DIRECTION DES ÉVALUATIONS ENVIRONNEMENTALES

**Rapport d'analyse environnementale
pour le projet d'aménagement d'un parc éolien
sur le territoire de la municipalité régionale de comté de L'Érable
par les Éoliennes de L'Érable inc.**

Dossier 3211-12-127

Le 14 février 2011

FIGURE 1 : CONFIGURATION DU PARC ÉOLIEN DANS LA MRC DE L'ÉRABLE

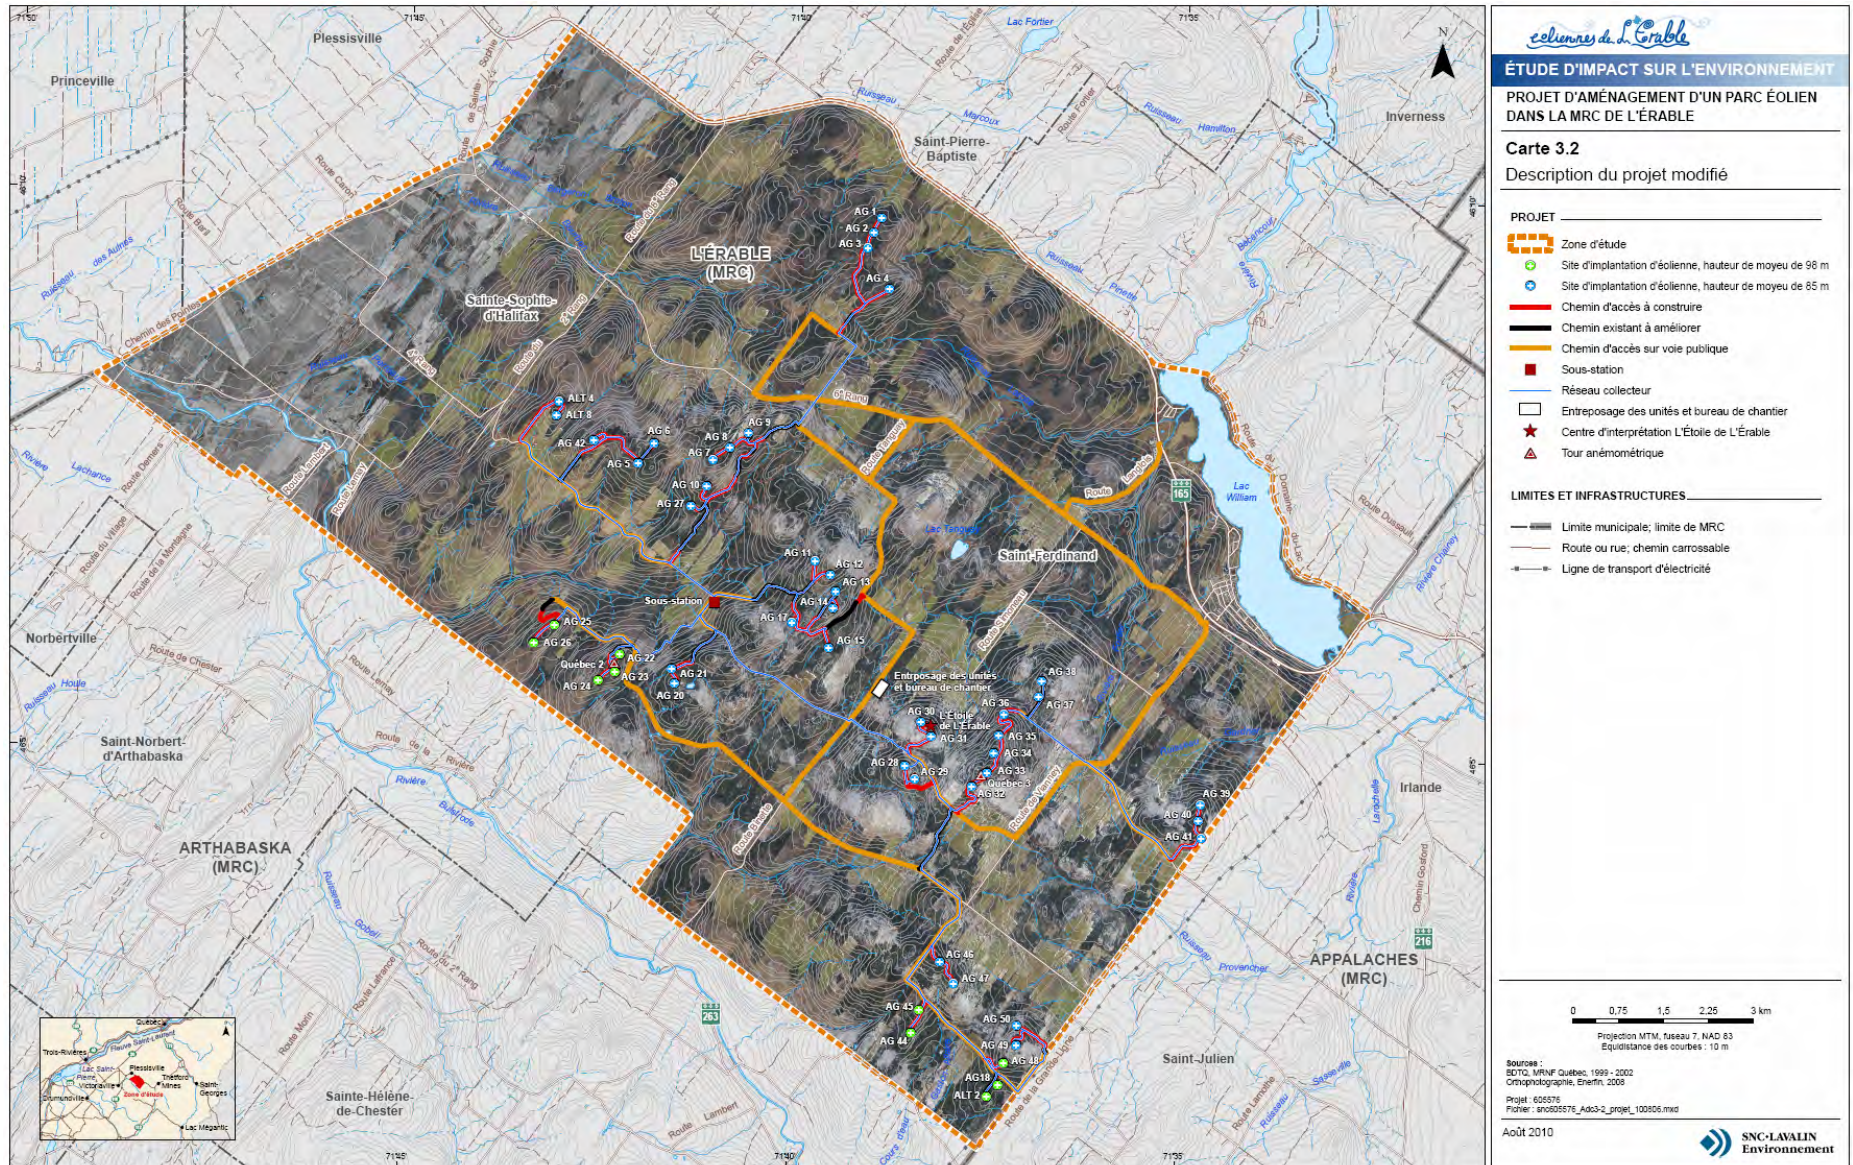
Le projet final nécessiterait la réfection ou la modification d'environ 9,6 km de chemins existants et la construction d'environ 24,2 km de nouveaux chemins, soit 7,2 km de plus en nouveaux chemins comparativement à la configuration initiale. De plus, la longueur totale des lignes de transport d'électricité est estimée à 57 km, soit 13 km de moins comparativement au projet initial.

L'équipe d'analyse constate que les Éoliennes de L'Érable inc. ont modifié de façon considérable la configuration initiale du parc éolien afin de répondre le mieux aux diverses problématiques et préoccupations qui ont été soulevées.
